OBEC ROVINKA

Vec: Upovedomenie o odvolaní .

Vec : Odvolanie proti rozhodnutiu o umiestnení stavby „Prístupová komunikácia + príslušná technická infraštruktúra“

Príloha č. 2

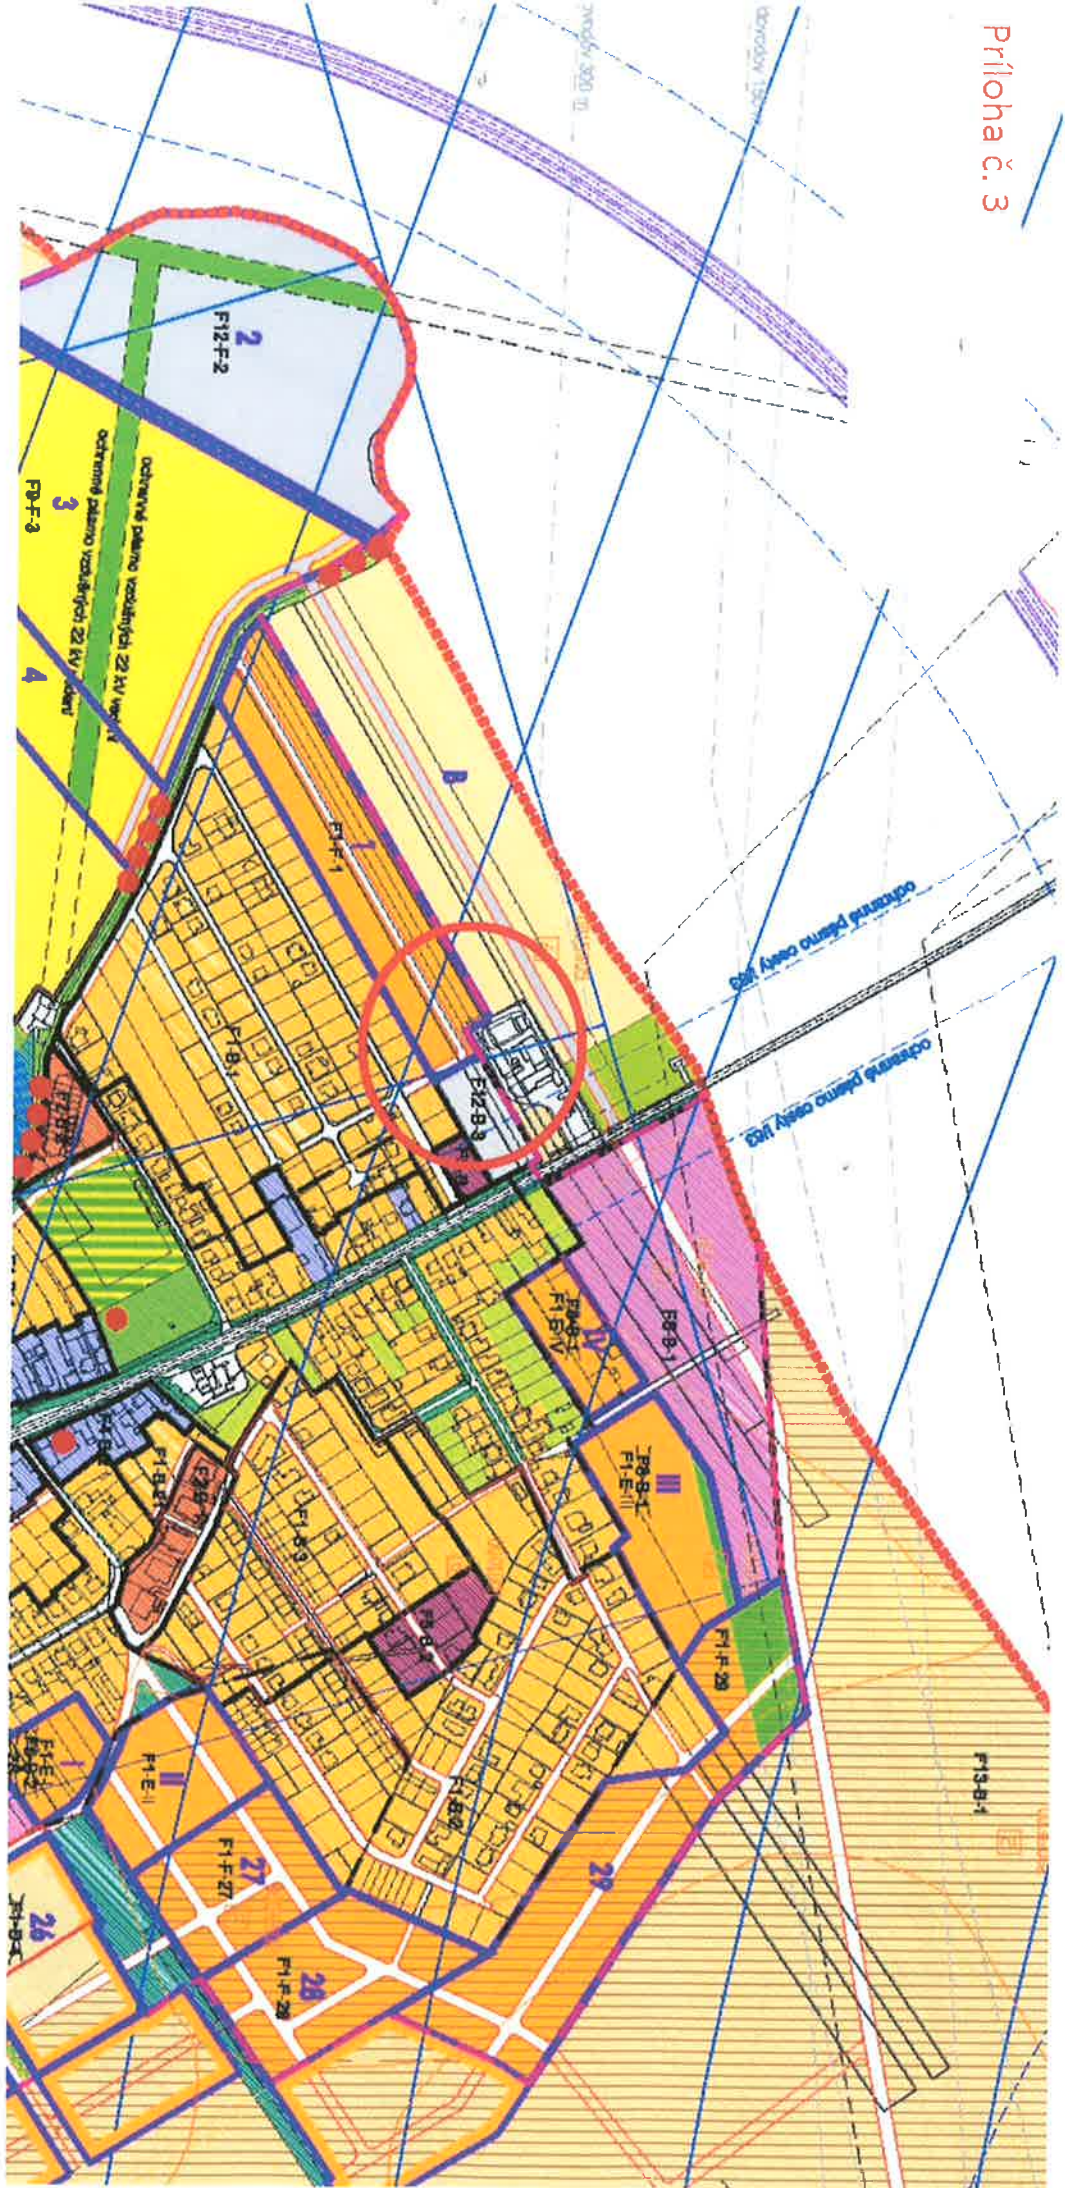
- 1) Časť stavby „Prístupová komunikácia + príslušná technická infraštruktúra“ nie je v súlade s platným územným plánom obce Rovinka, a to časť navrhovaného stavebného objektu „SO – 02 – Komunikácie a spevnené plochy“. Uvedená časť sa nachádza medzi súčasným areálom spoločnosti UNIMAR a navrhovaným dopravným napojením územia podľa platného územného plánu obce Rovinka ÚPN – Zmeny a doplnky č. 1/2009. Zákres časti komunikácie, ktorá nie je v súlade s územným plánom, tvorí prílohy č.1 a č.2. V prílohe č. 3 a č. 4 prikladám výrez inkriminovanej časti územia v mape funkčného využitia územia resp. mape verejného dopravného vybavenia podľa UPN – Zmena a doplnky č. 1/2009.

Časť komunikácie, ktorá
nie je v súlade s platným
Územným plánom obce
Rovinka
